LINHA ELÉTRICA ALQUEVA-DIVOR,
A 400KV

ESTUDO DE IMPACTE AMBIENTAL

Resposta ao Pedido de Elementos Adicionais

Figura 10-3 - Afetação de áreas classificadas da Reserva Ecológica Nacional pelos apoios do Projeto de execução e pelo Ajuste proposto.

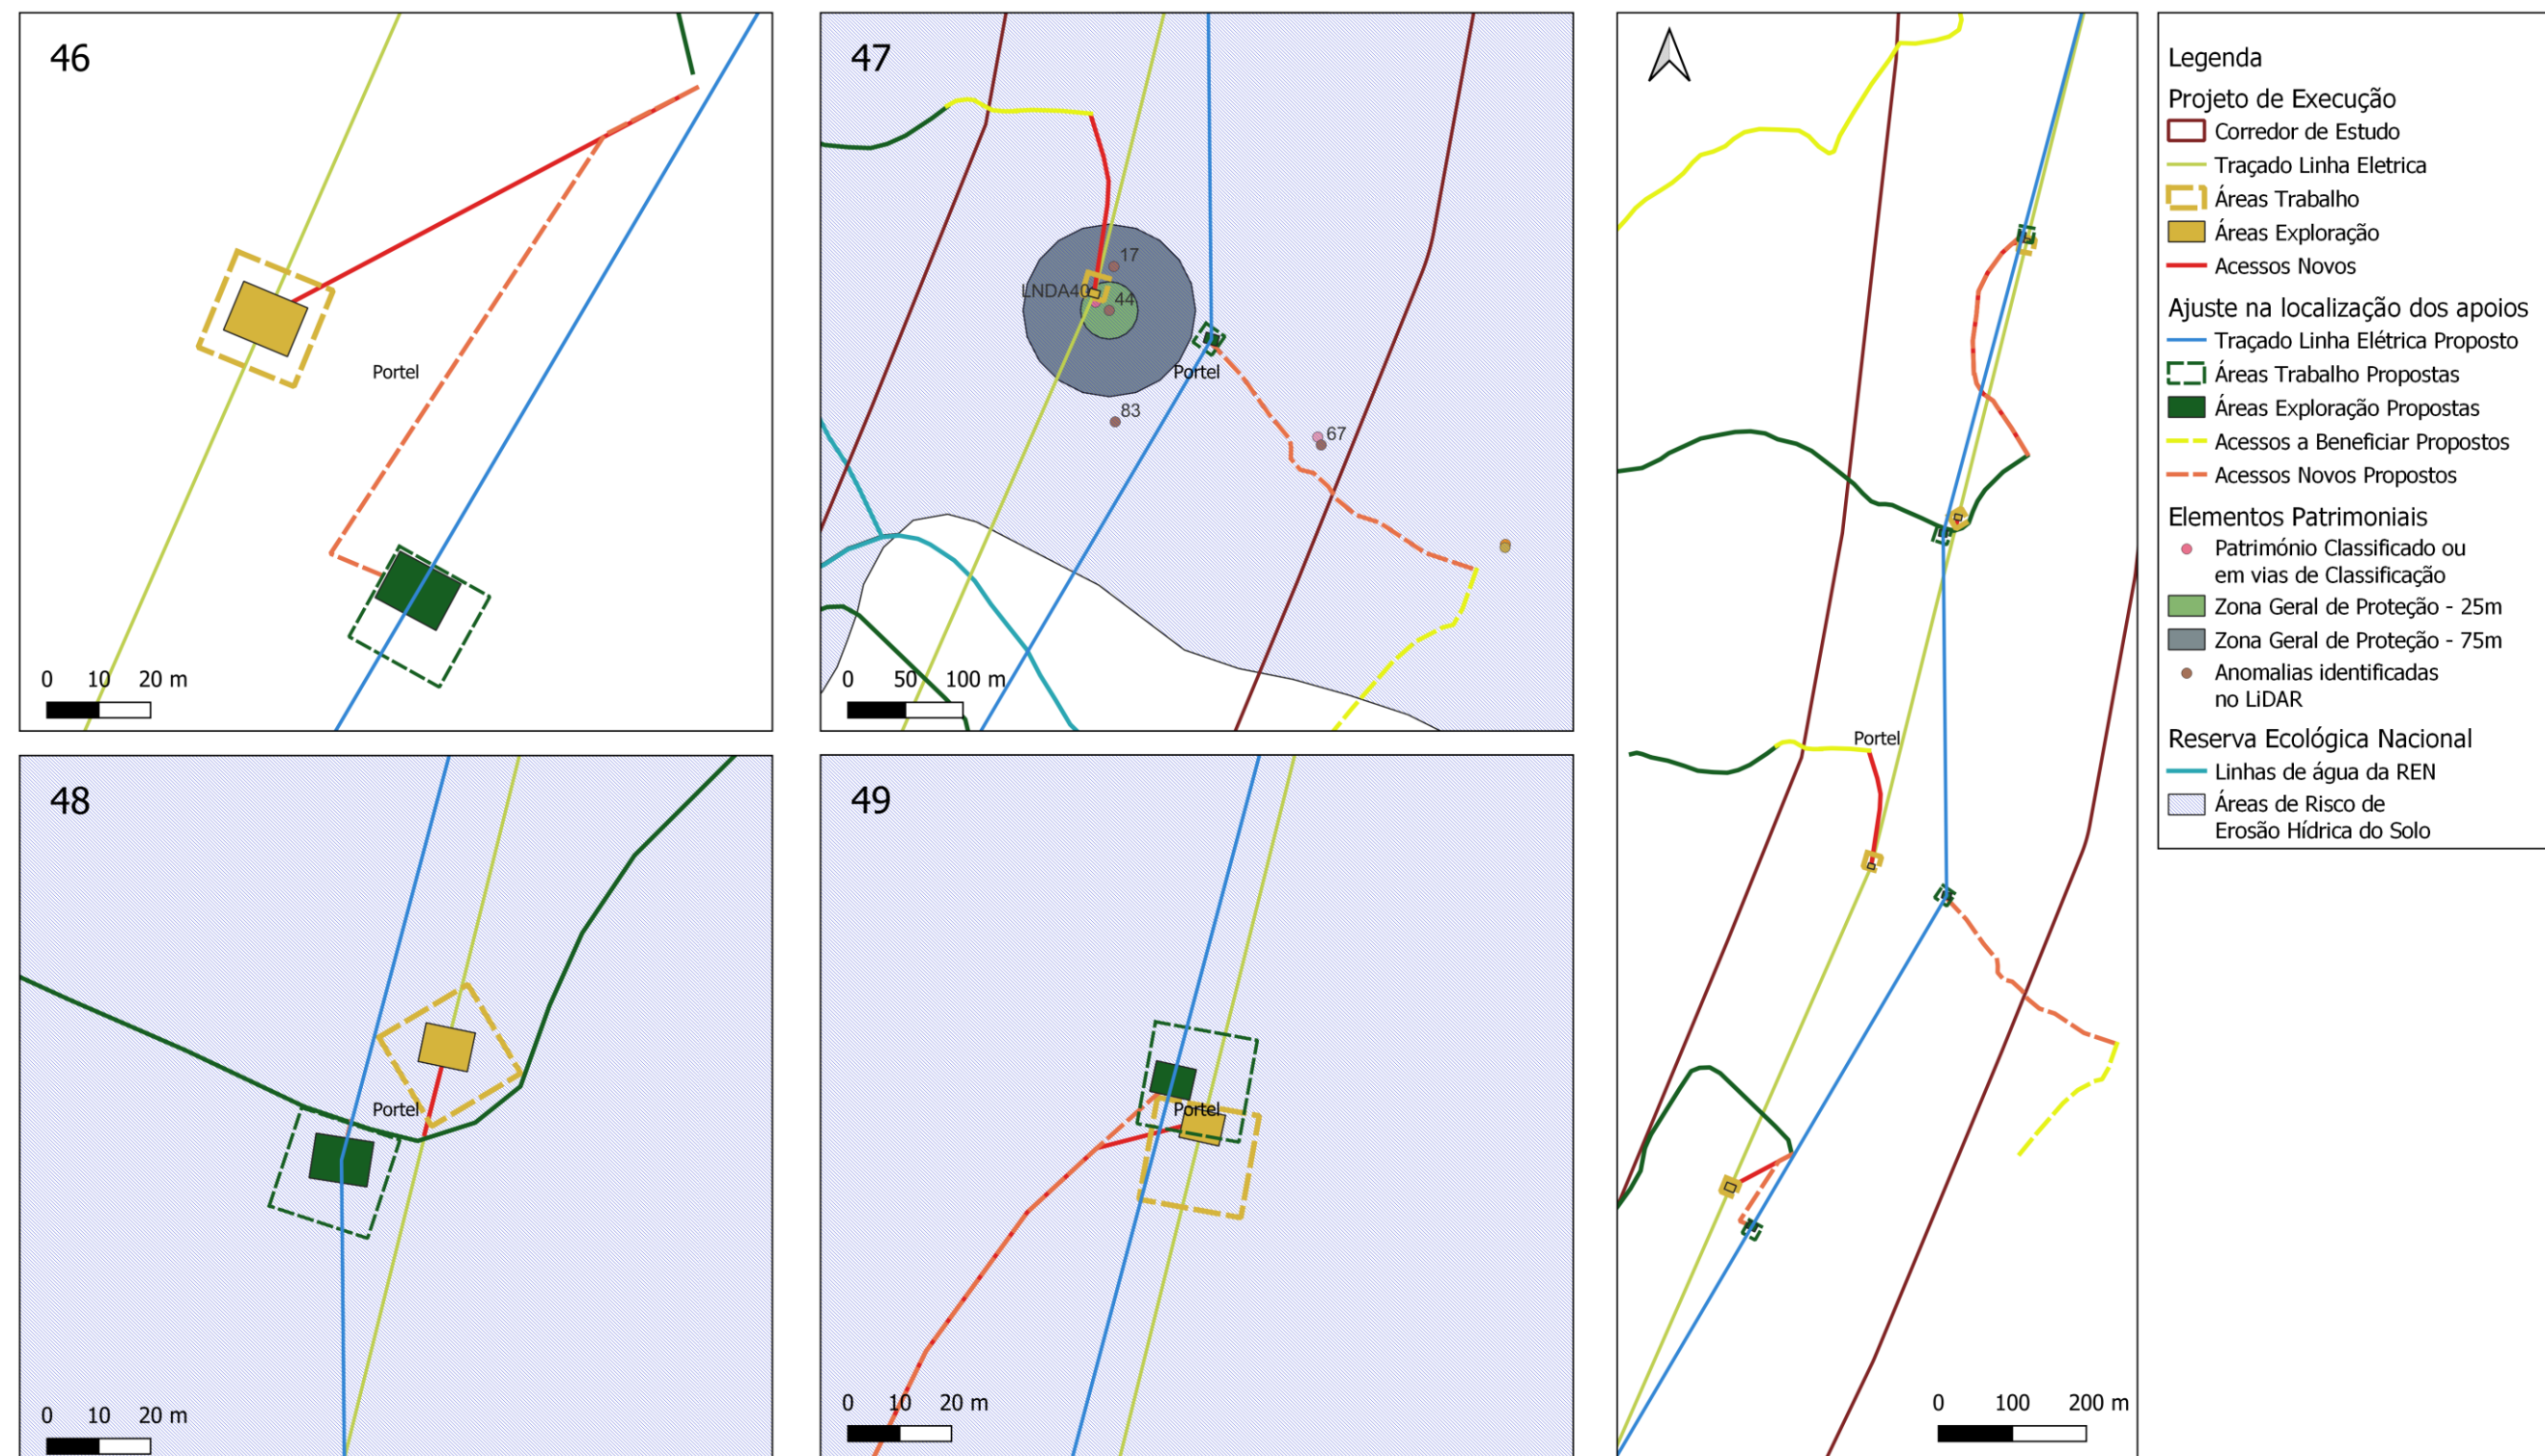
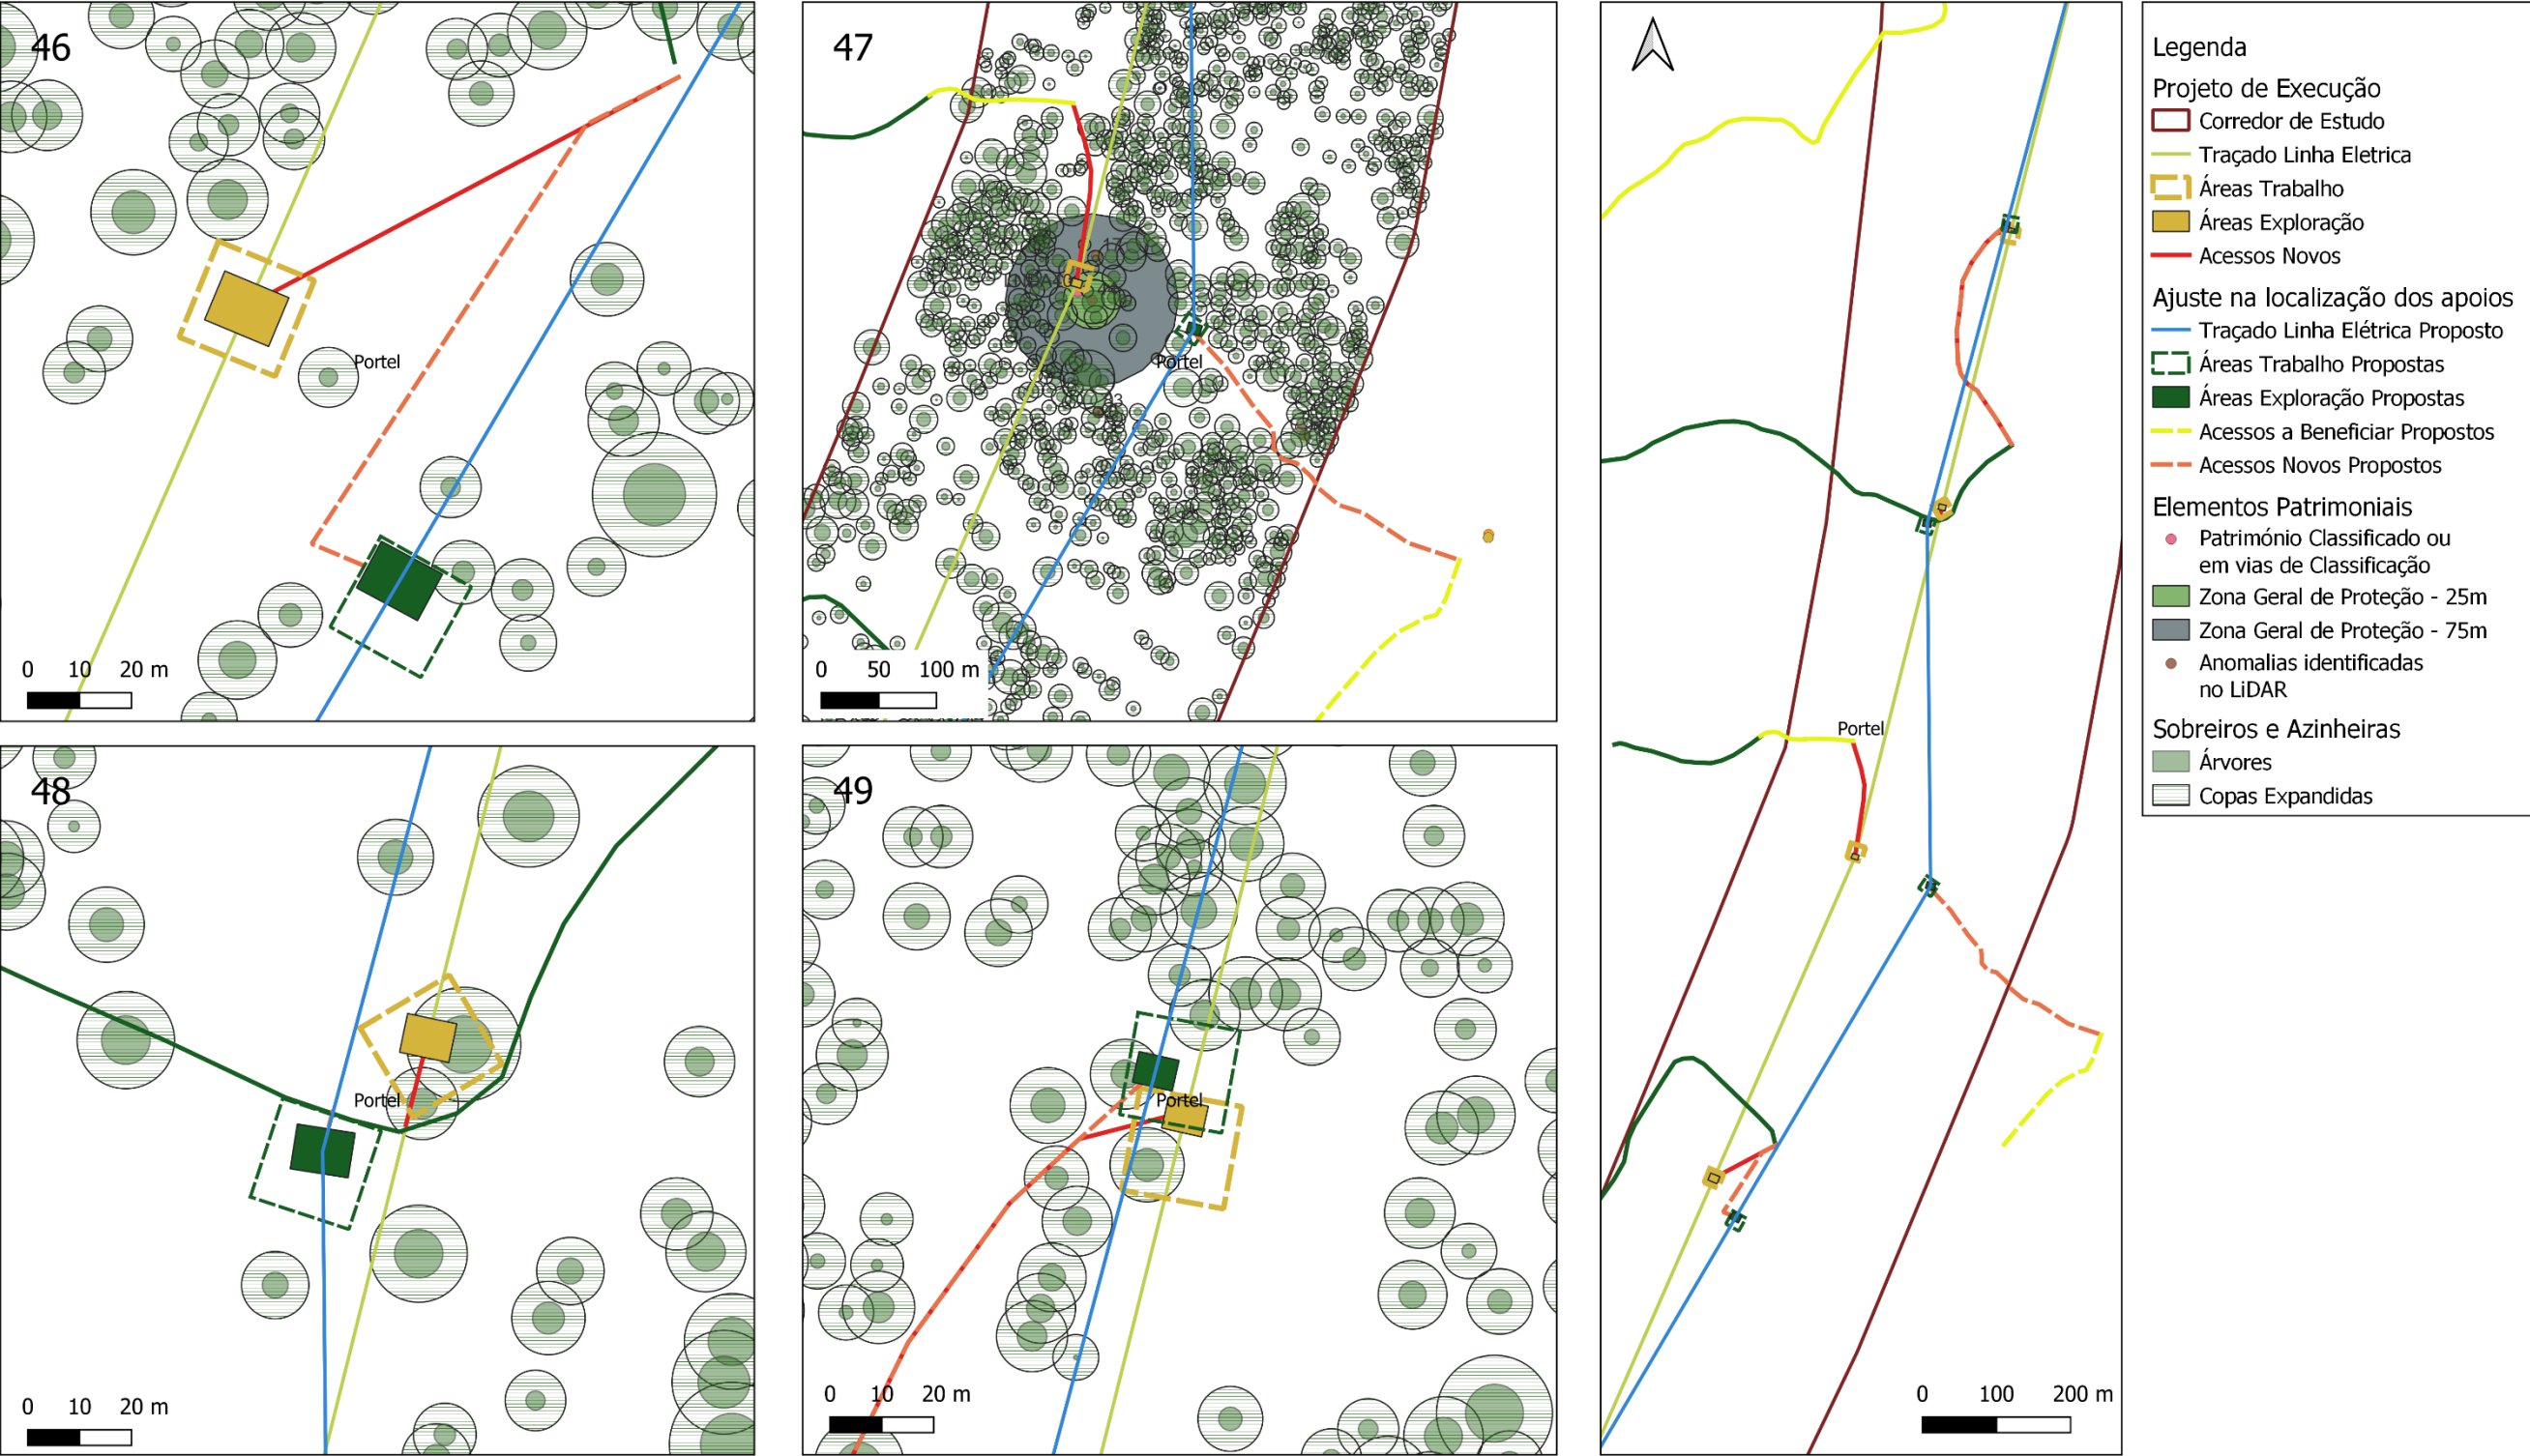
A alternativa de traçado foi desenvolvida de forma a acautelar a zona geral de proteção (ZGP) e a área considerada para os monumentos megalíticos em vias de classificação, que corresponde a um diâmetro de 150m: 25m de raio do monumento em si acrescido de 50m de raio relativo à ZGP. Adicionalmente, foi considerada a localização corrigida para o monumento (conforme levantamento LiDAR), em conformidade com as orientações da DRC-Alentejo, expressas nas comunicações apresentadas no Anexo I.

O ajuste avaliado, que permite que não ocorra sobrepassagem da Zona Geral de Proteção do elemento patrimonial, implica o reposicionamento dos apoios 46 a 49, como apresentado na Figura 10-1.

- Foi possível obter um afastamento de 100 metros entre o monumento Toucinheira 1 e o novo apoio 47 e de 105 metros em relação ao respetivo acesso a construir.
- É acautelada a zona geral de proteção do monumento (25 m relativos ao monumento e 50 m relativos à zona geral de proteção) não ocorrendo implantação de apoios nem a sua sobrepassagem por cabos condutores.
- Esta alteração do traçado também salvaguarda a mancha de vestígios arqueológicos Toucinheira 3, situada a 79 metros do apoio.
- Possibilita distâncias seguras em relação às anomalias de LiDAR 17 (97 metros), 44 (86 metros) e 83 (102 metros).
